México, D.F. a 11 de agosto de 2010.

Coordinación Nacional de Obras y Proyectos INAH

Estimado Javier: Derivado de la inspección realizada el martes 10 de agosto de 2010 a las instalaciones del Museo de Guadalupe ubicado en la Entidad Federativa de Zacatecas, encontramos los siguientes aspectos que deben considerarse en el proyecto de accesibilidad para Personas con Discapacidad:

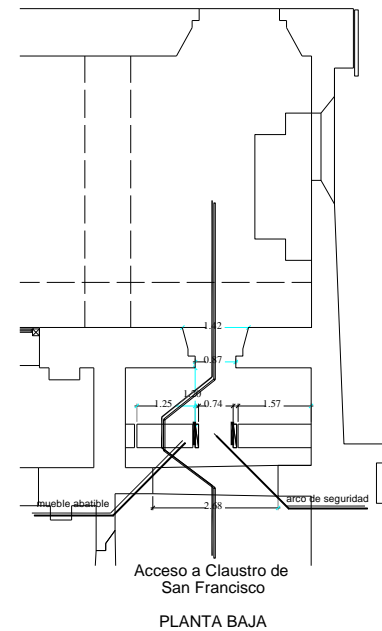
3. Se requiere *señalización* en general que indique la ruta de acceso a las Personas con Discapacidad, ello prioritariamente en lo concerniente a la ubicación del sanitario y plataforma de media cabina o elevador. Asimismo se recomienda tener una maqueta en alto relieve de la infraestructura del Museo ello para las Personas con Discapacidad Sensorial (similar a la que ya obra en el inmueble).

PLANTA

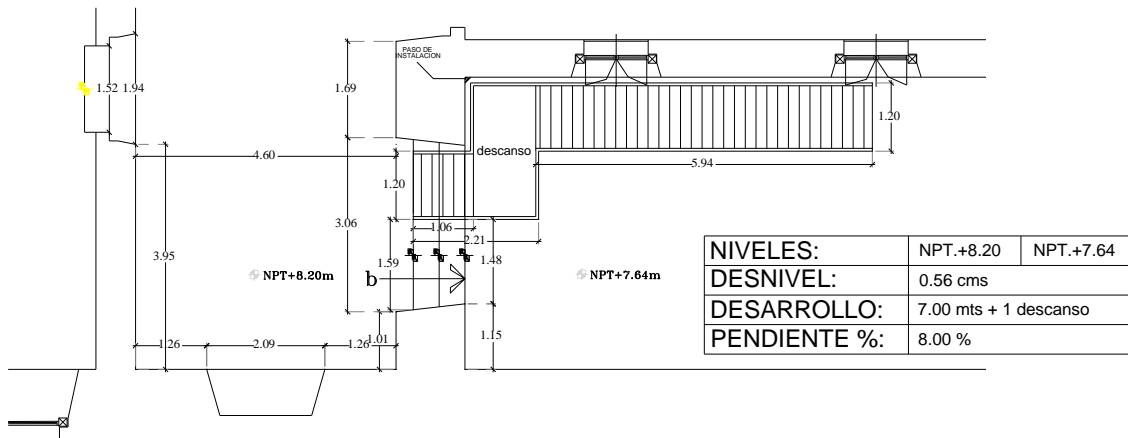
6. En lo correspondiente a los *sanitarios* para Personas con Discapacidad para librar los 3 peraltes existentes se aprueba el proyecto de rampa que se presento por parte de ustedes ANEXO CROQUIS 2, asimismo se requiere que se señalice el sanitario para que las Personas lo ubiquen no solamente en la puerta de dicho espacio, que el faldón del lavamanos tenga una altura de 0.73m y que las barras de apoyo tengan una longitud mínima de 0.90 m, ubicadas a 0.80m a nivel de piso y en los muros que actualmente se encuentran solo que ambas deben posicionarse de manera HORIZONTAL.

NIVELES:	NPT.+2.08	NPT.+1.55
DESNIVEL:	0.53 cms	
DESARROLLO:	6.40 mts + descanso	
PENDIENTE %:	8.27 %

PLANTA

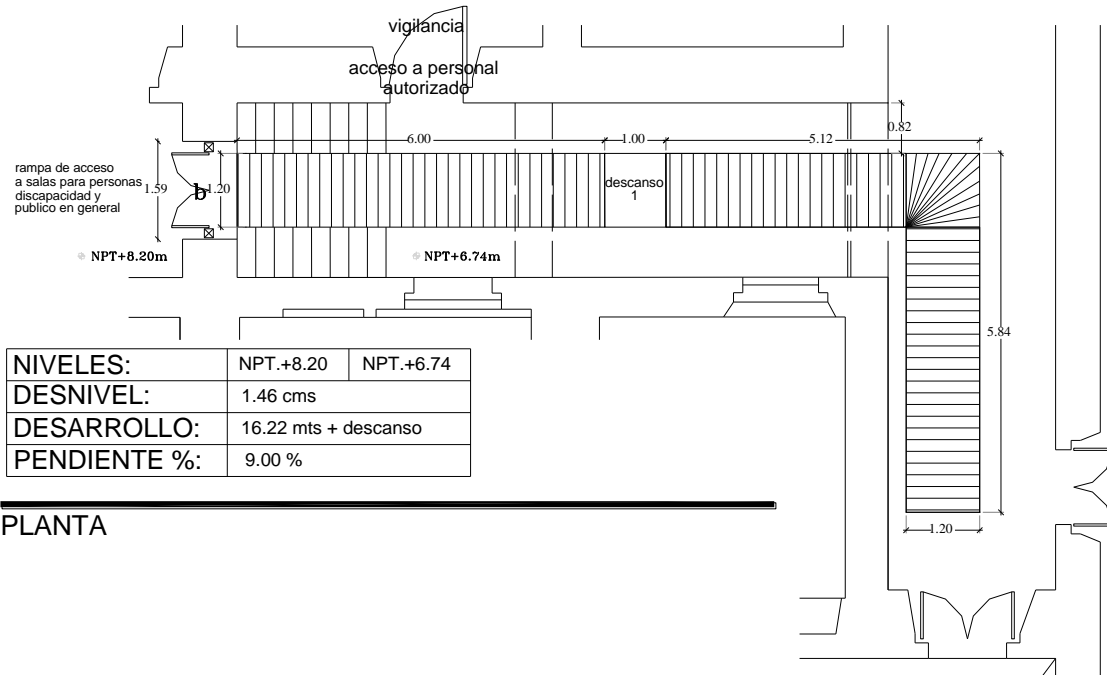
- Se aprueban la propuesta de la tercera rampa que obra en ANEXO CROQUIS 3, ello con las modificaciones comentadas durante el recorrido en el sentido de que la rampa se colocara a nivel del muro y con la reubicación de la obra que se encuentra en la pared.

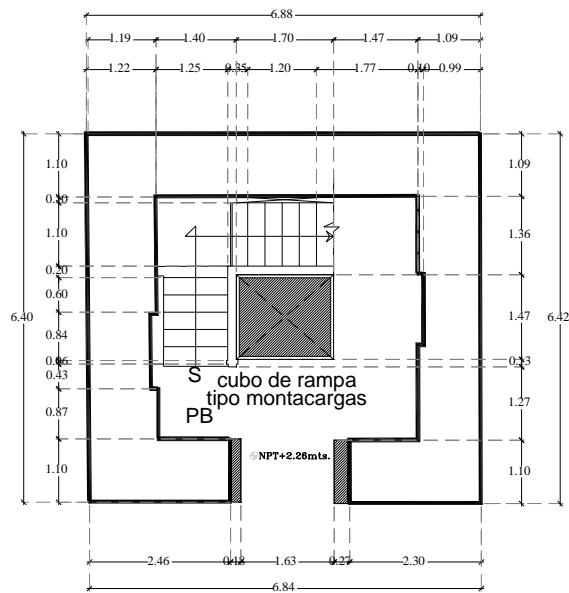
8. Se aprueba la propuesta de cuarta rampa, ANEXO CROQUIS 4, con la modificación de que dicho elemento sea colocado al centro de la escalera a proporción del ancho de la puerta.
